ACTA No.1 SASI-01 DE 2023

OBJETIVO DE LA REUNIÓN

Respuestas a las observaciones presentadas al pre-pliego de condiciones del proceso No.SASI-01 de 2023, cuyo objeto es Adquirir mediante división de lotes los siguientes bienes y servicios: Lote No.1: Contratar la adquisición de equipos de aire acondicionado con destino despachos judiciales de los Distritos Judiciales de Neiva, Lote No.2: Contratar la adquisición de mobiliario con destino despachos judiciales de los Distritos Judiciales de Neiva y Florencia.

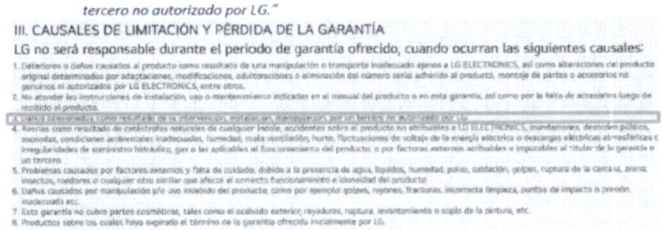
Considerando que el proceso de contratación consiste únicamente en suministrar los equipos de aire acondicionado, se intuye que los equipos serán instalados con otro contrato que adelante la Entidad.

Teniendo en cuenta esta situación, amablemente solicito indicar como se hará el manejo de la garantía de los equipos suministrados toda vez que los fabricantes de este tipo de bienes (aires acondicionados) condicionan la garantía de sus productos a que los mismos sean intervenidos únicamente por personal autorizado por ellos.

La entidad se permite informar que los recursos asignados son exclusivamente para compraventa de los equipos y por lo tanto no se podía contratar la instalación de los mismo.

Teniendo en cuenta la observación en relación de cómo se hará el manejo de la garantía de los equipos suministrados toda vez que los fabricantes de este tipo de bienes (aires acondicionados) condicionan la garantía de sus productos a que los mismos sean intervenidos únicamente por personal autorizado por ellos.

Así mismo, se indica que, al momento de realizar el proceso para la instalación de los equipos ofertados por medio de este proceso, se deberá tener en cuenta esta situación y posiblemente solicitar que el personal que vaya a instalarlos se encuentre autorizados por la marca ofertada en los equipos.

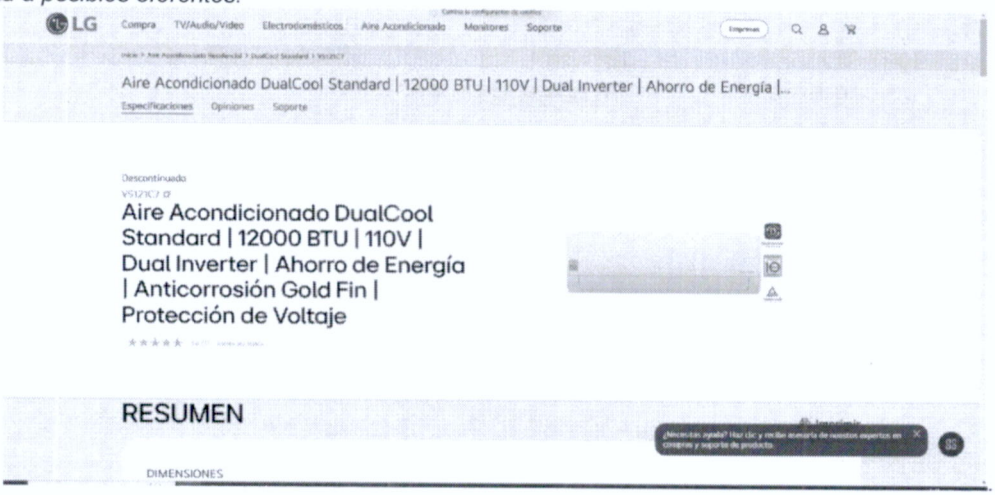
La descripción técnica indicada para cada uno de los equipos de aire acondicionado a adquirir está claramente direccionada para que solamente la cumplan equipos marca LG. Es de recordar que las entidades estatales tienen ***prohibido exigir marcas*** *en sus procesos de contratación, de forma directa o indirecta a través de condiciones técnicas.*

Por ende es menester de la Rama Judicial ser garante de los principios de la contratación estatal, específicamente de la transparencia y de la pluralidad de proponentes. Resultado de ello, se espera que la descripción técnica de los aires sea ajustada eliminando condiciones restrictivas y que condicionan la habilitación de las propuestas al ofrecimiento de una marca en especial, en este caso LG.

La Entidad se permite dar respuesta a su observación en los siguientes términos: en relación a la observación al sistema de dual inverter, la entidad dentro de sus políticas tiene establecida la austeridad en el gasto público y dentro de las estrategias que utiliza esta para logar el objetivo se encuentra la del ahorro de energía en los contratos que desarrolla, así como en los servicios públicos, en consecuencia, lo que requiere o busca la entidad con esta compra del presente proceso es ahorrar más energía, lograr una mayor velocidad de enfriamiento, con un sistema que ajusta constantemente su velocidad

Por lo tanto, la entidad acepta parcialmente su observación y eliminará de las especificaciones técnicas contenidas para el pliego definitivo y todos sus anexos la palabra DUAL y solo quedará compresor INVERTER.

La Entidad se permite dar respuesta a su observación, bajo los mismos términos que se pronunció con la respuesta de la observación dada al proponente GILBERTO MUÑOZ ADARMES.
